Projet de réalisation d'un parc éolien comprenant trois éoliennes et un poste de livraison

*Enquête publique réalisée du 16 octobre au 16 novembre 2023 dans
le cadre d'une demande d'autorisation environnementale*

Rapport du commissaire enquêteur

Monsieur Jean-Paul LE DIVENAH désigné par le Tribunal administratif de Rennes par décision N° E23000081/35 du 1^{er} juin 2023

Illustration n°12 : contrôle du bruit se référant au moteur Siemens Gamesa. Source : volet acoustique de l'étude d'impact p.24

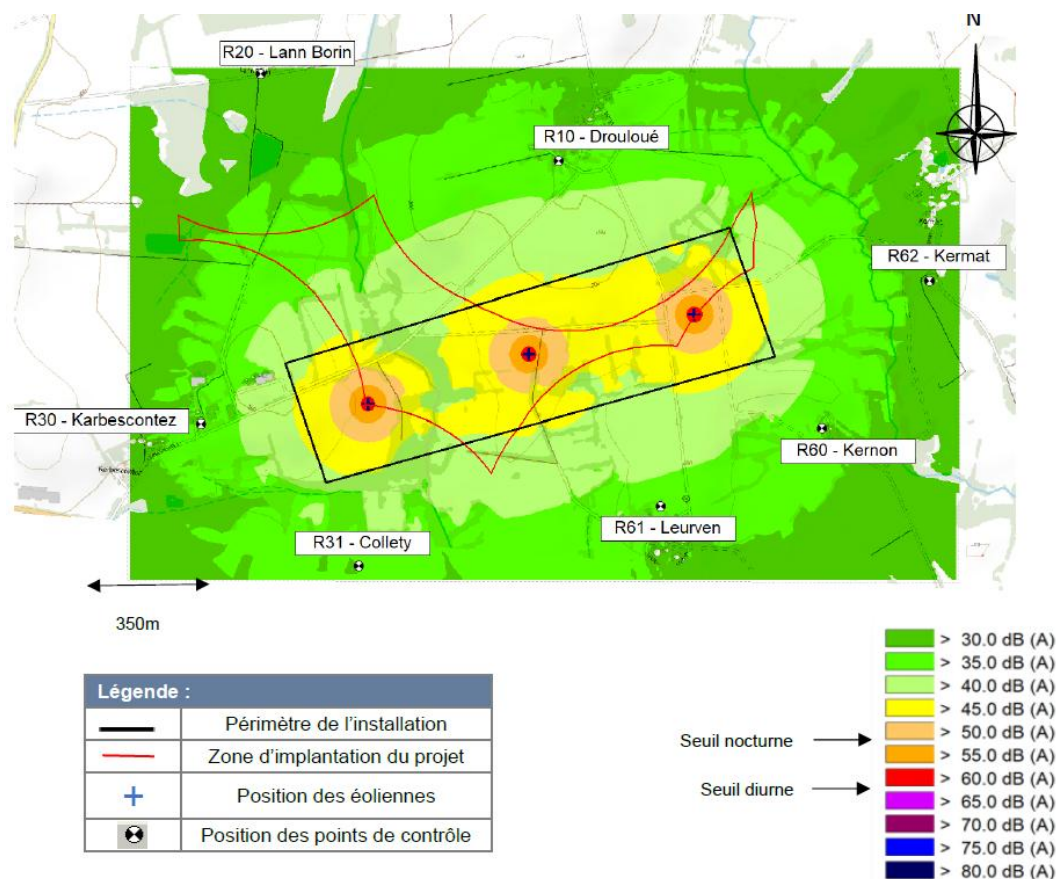
Selon l'illustration n°12, le seuil maximal autorisé en période diurne (60 dBA) et en période nocturne (70 dBA) ne serait pas dépassé en fonctionnement courant des machines.
